Objet : Diagnostic sommaire – Estimation sommaire

Le présent rapport est établi par SYMETRIK sur le chalet
chantier déserté depuis fin 2015.

ETAT DES LIEUX

Le présent rapport est établi par GENIUM INGENIERIE pour une constatation des dégâts occasionnés par les défauts de réalisation et suite au gel des canalisations du chalet

Référence n° 100-E1-RS1/B

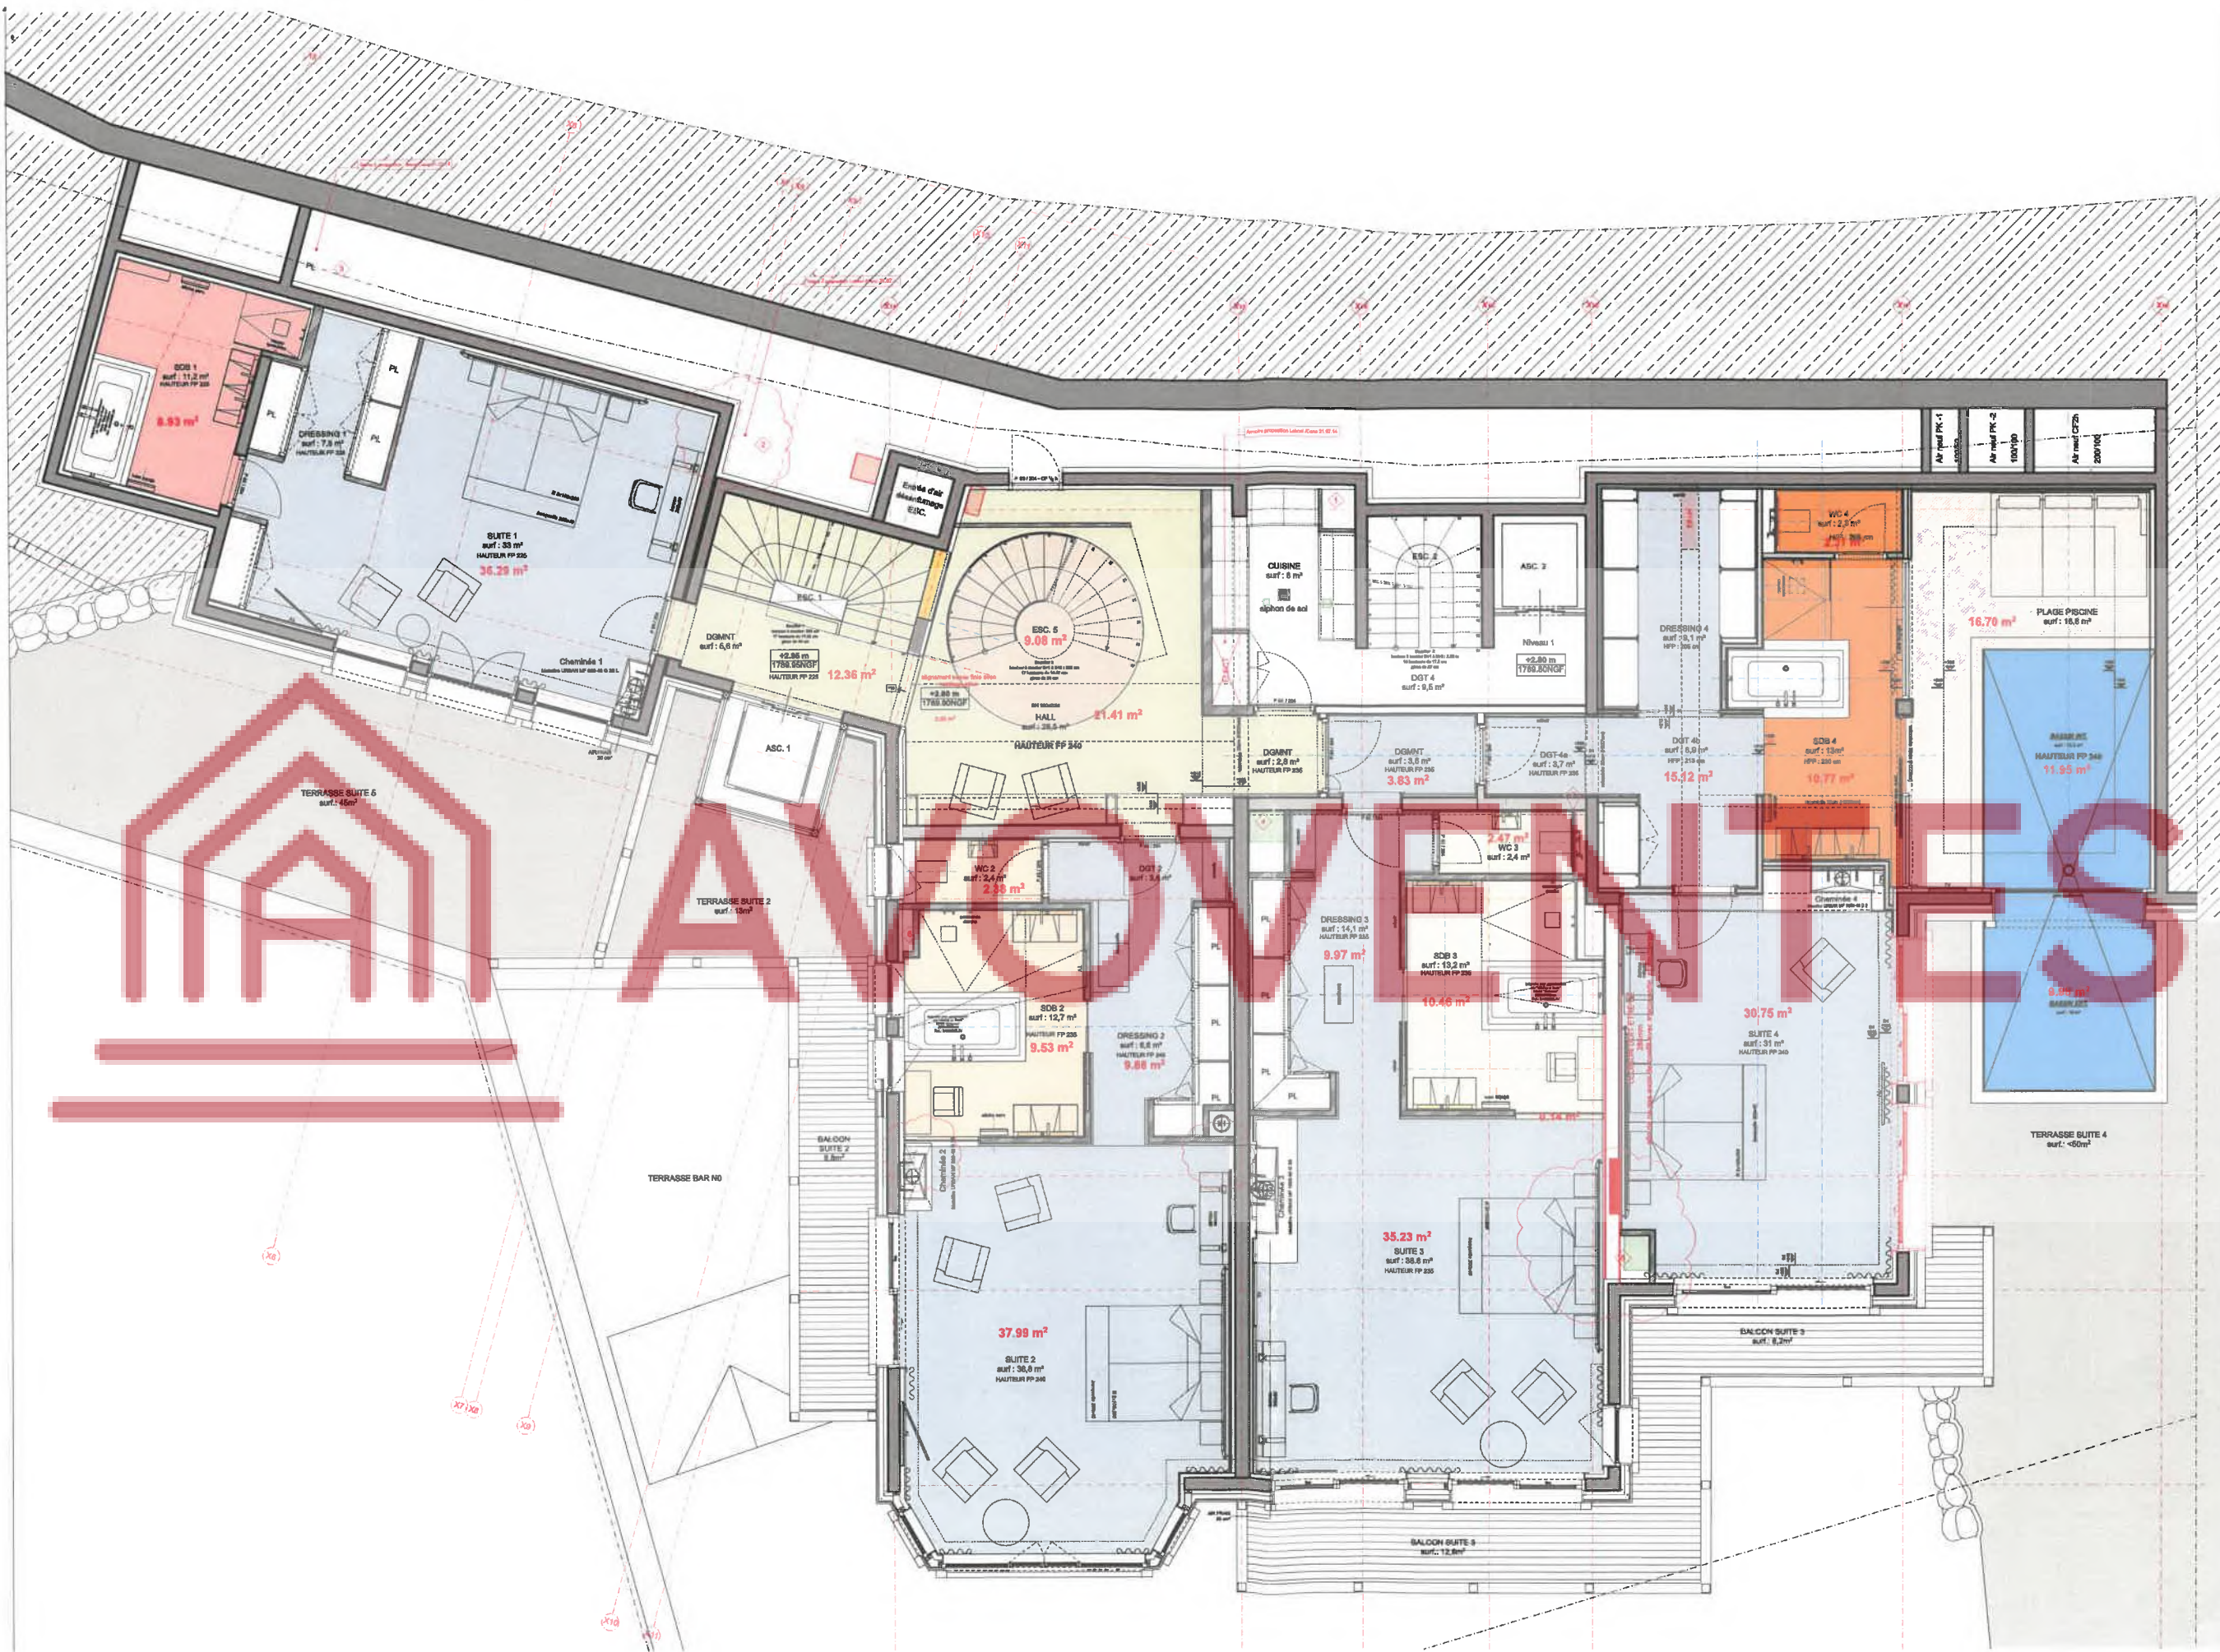
#	Plan	Localisation	Description	Pour le	Levée le
4	100E1RS1B		Absence BAES

5	100E1RS1B		Installation non terminée

7	100E1RS1B		Distance prise de. Courant volumes sdb

10	100E1RS1B		Absence BAES		
11	100E1RS1B		Absence BAES		
12	100E1RS1B		Pas de déclencheur manuel incendie		
1	100E2RS1B		1 seul detecteur DI

#	Plan	Localisation	Description	Pour le	Levée le
2	100E1RS1B		Non terminer fixation à revoir

3	100E1RS1B

6	100E1RS1B		Gaine 60/30		
8	100E1RS1B		Pas de conduit

9	100E1RS1B		Pas de conduit

Référence n° 100-E2-RS1/B

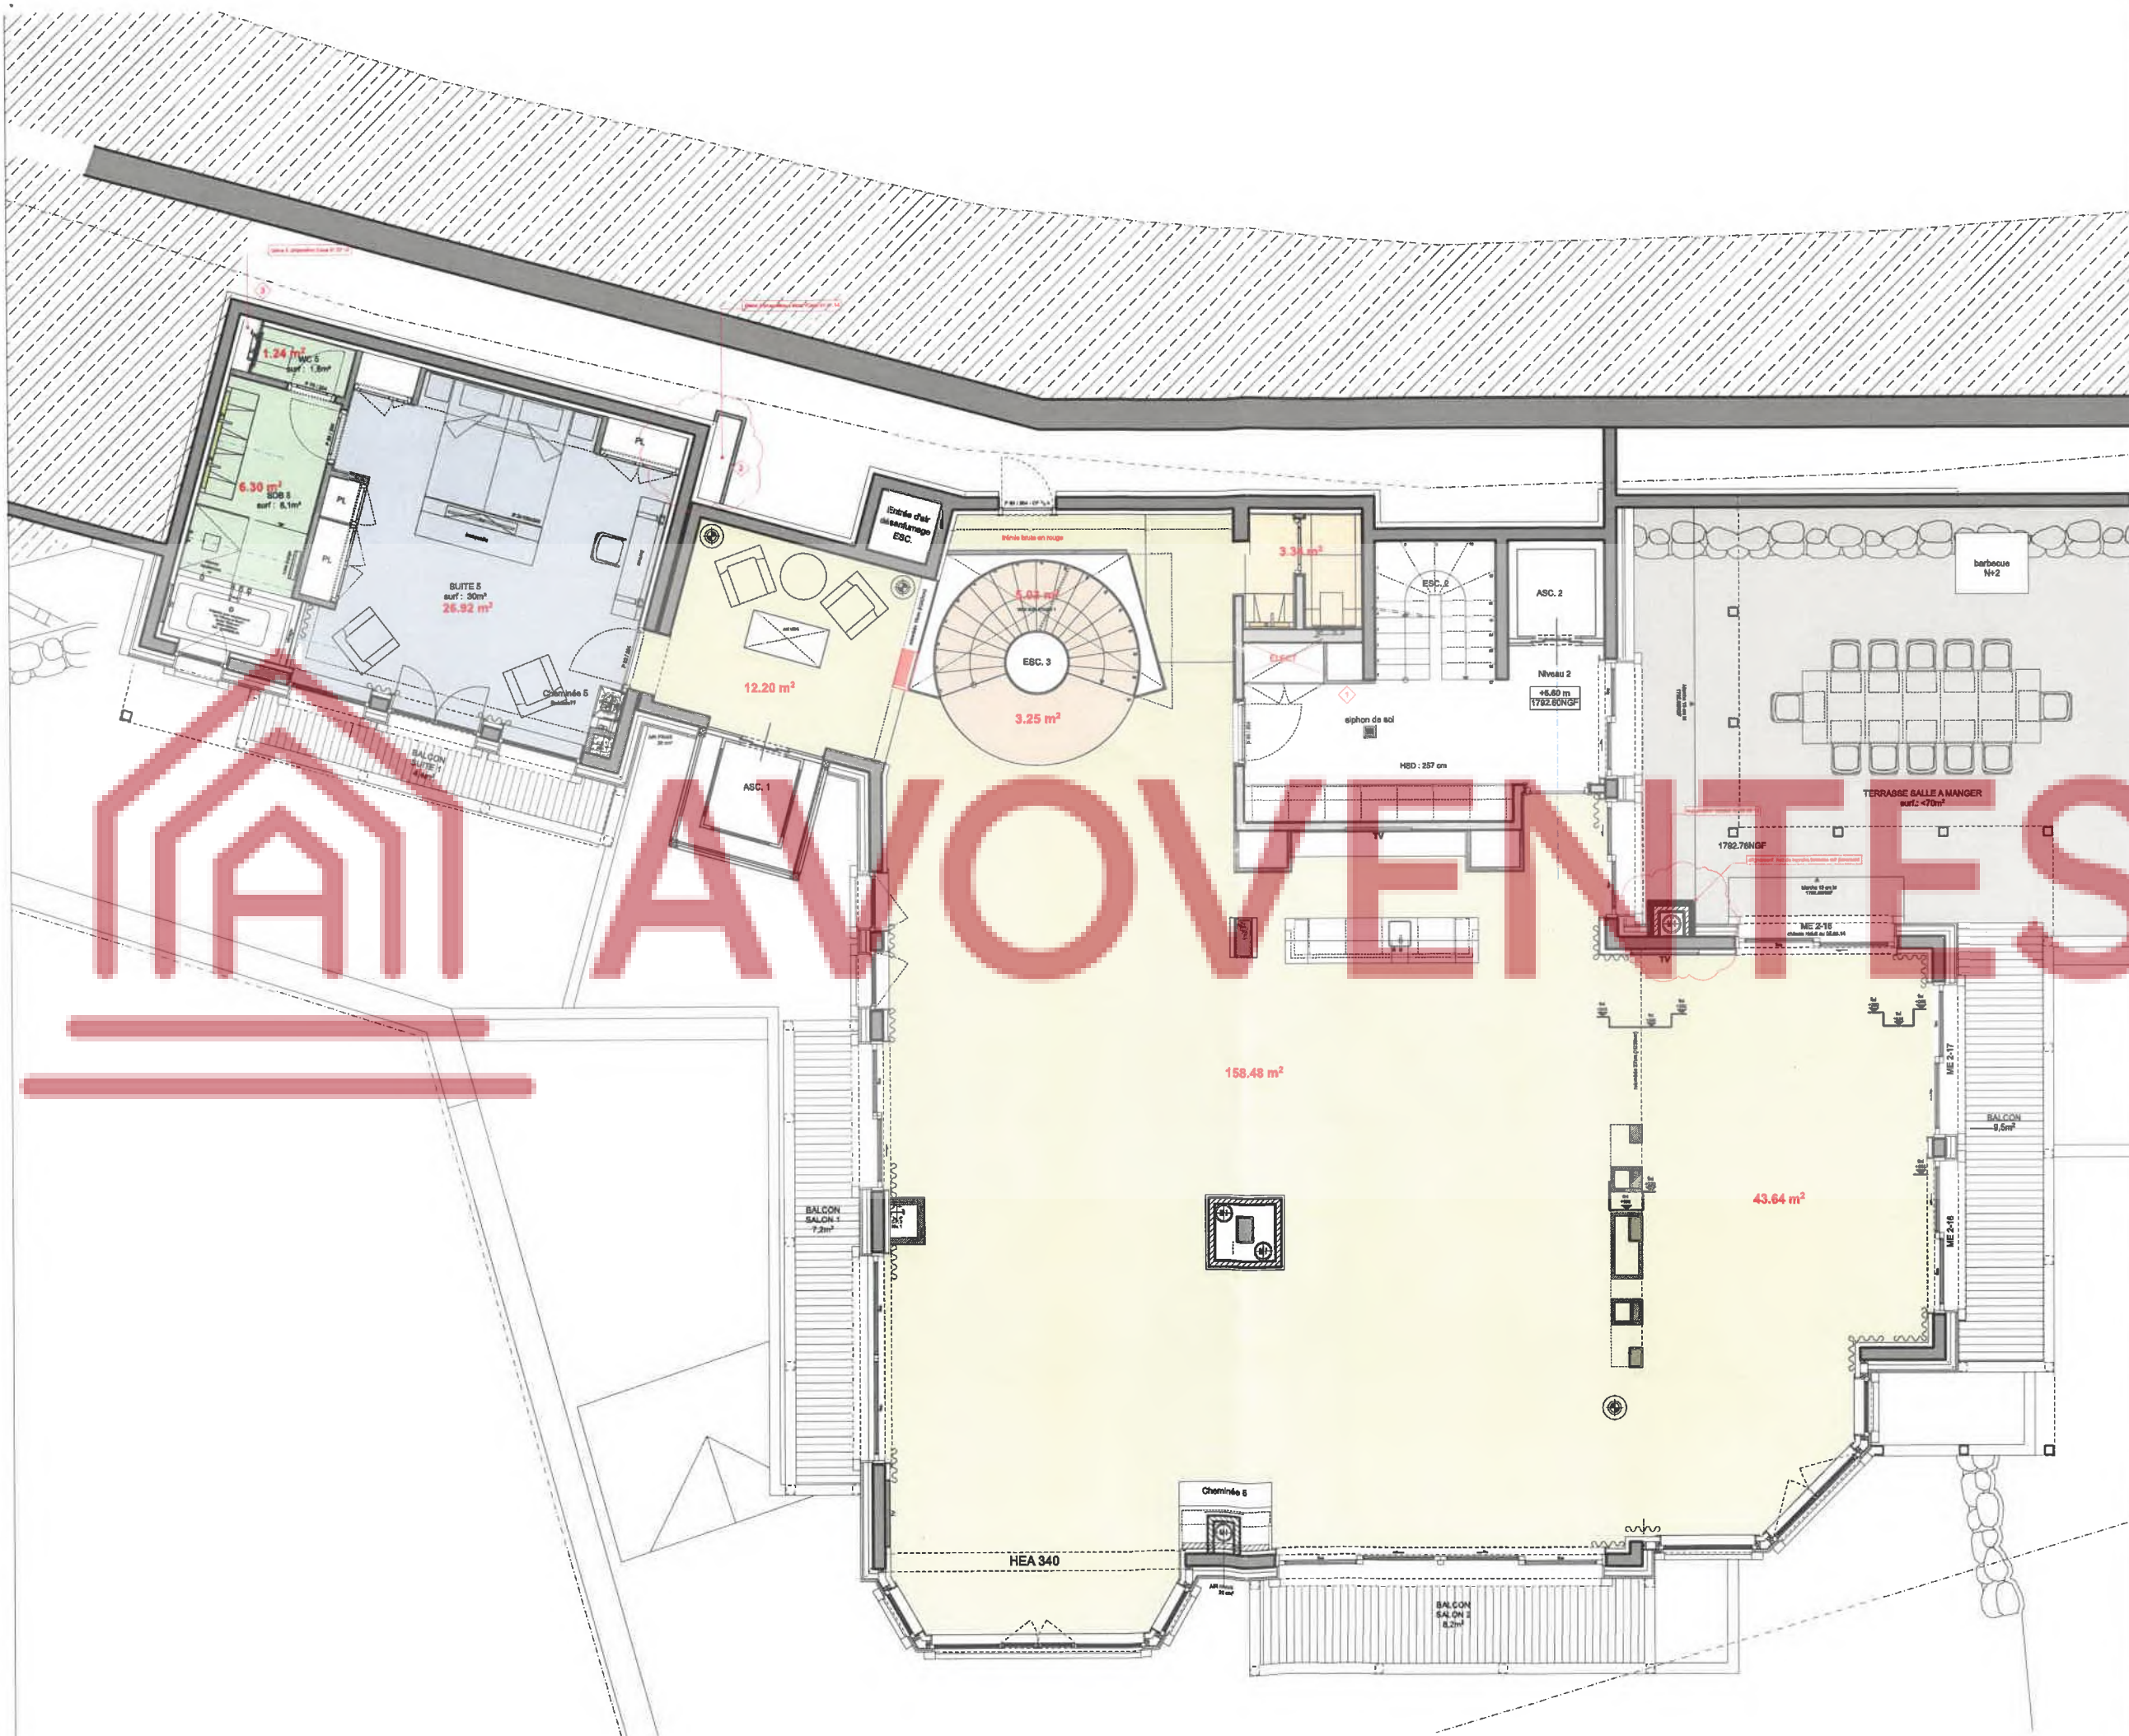
#	Plan	Localisation	Description	Pour le	Levée le
2	100E2RS1B		Sonorisation non installée

3	100E2RS1B		Installation non terminée

4	100E2RS1B		Absence BAES		
5	100E2RS1B		Non terminé

#	Plan	Localisation	Description	Pour le	Levée le
13	100E1RS1B		Raccord flexible expose par GEL		
6	100E2RS1B		De its ventilation gaine obstruée		
1	100E3RS1B		1 seul gaine ventilation		
9	100E3RS1B		Non terminé
